## 改善箇所説明図

### 改善の内容

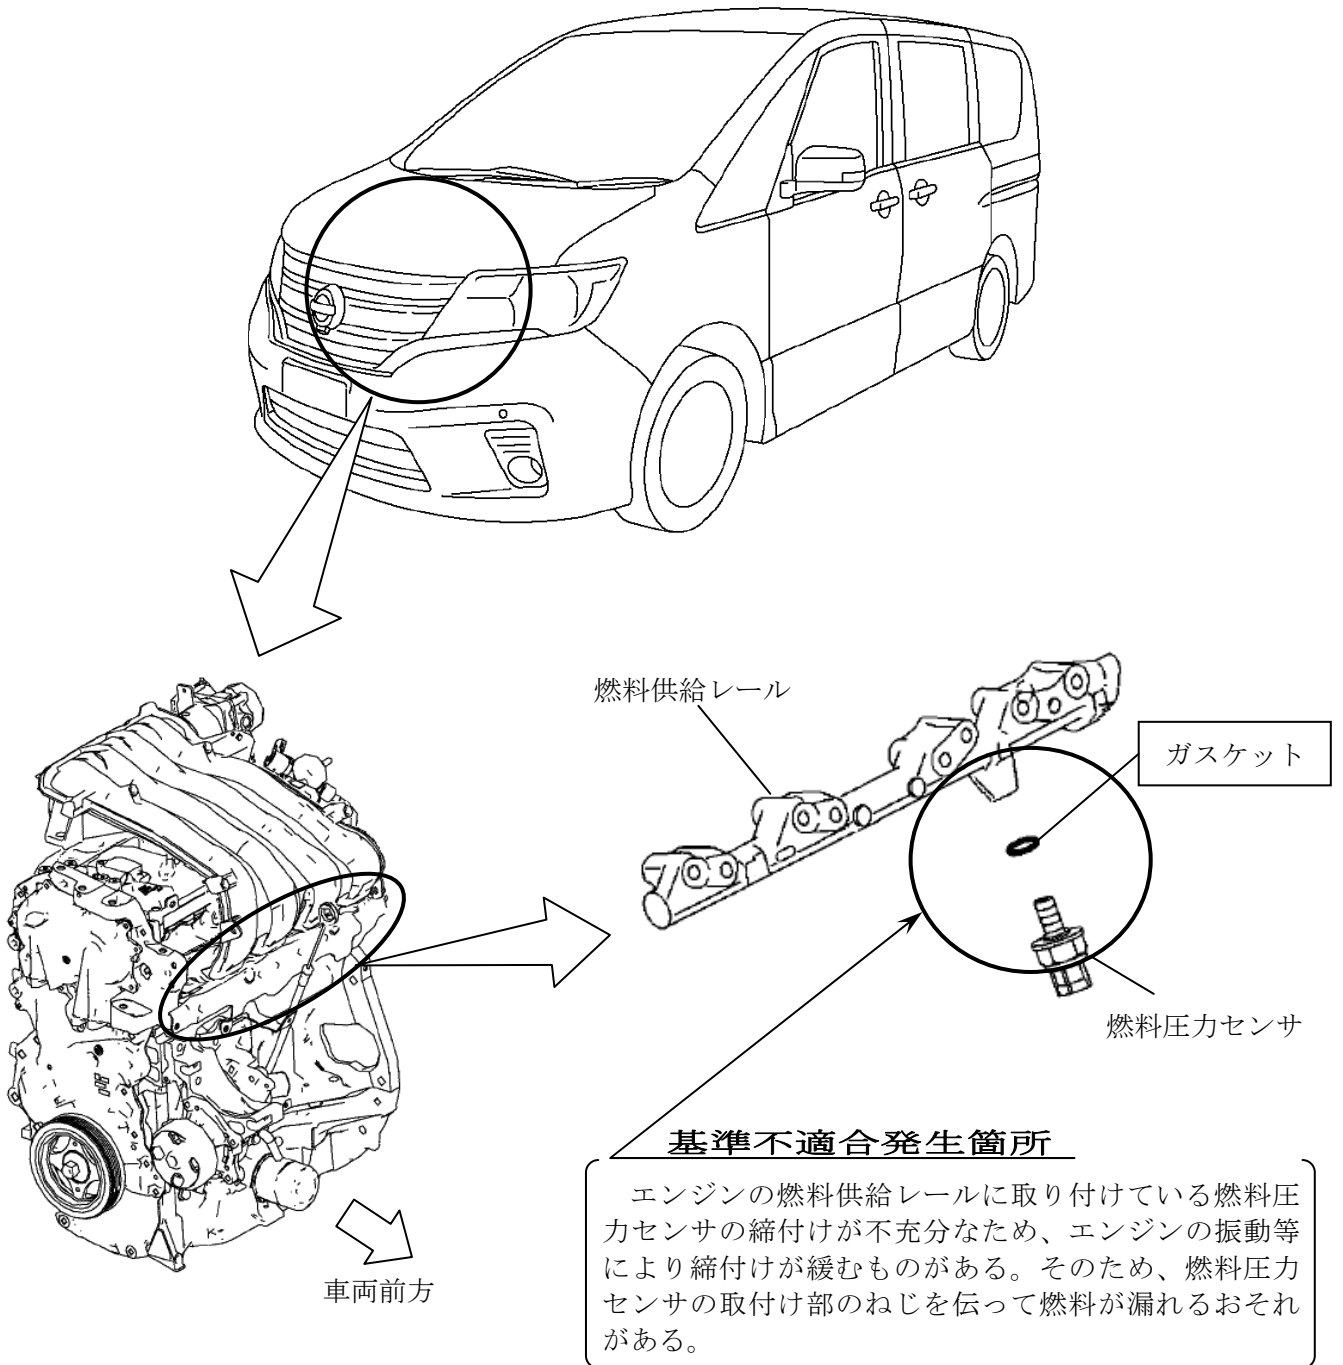
全車両、燃料圧力センサ取付け部の燃料漏れの有無を点検し、漏れないものは当該センサを適正なトルクで増し締めし、漏れのあるものは取付け部のガスケットを新品に交換し、当該センサを適正なトルクで締付ける。
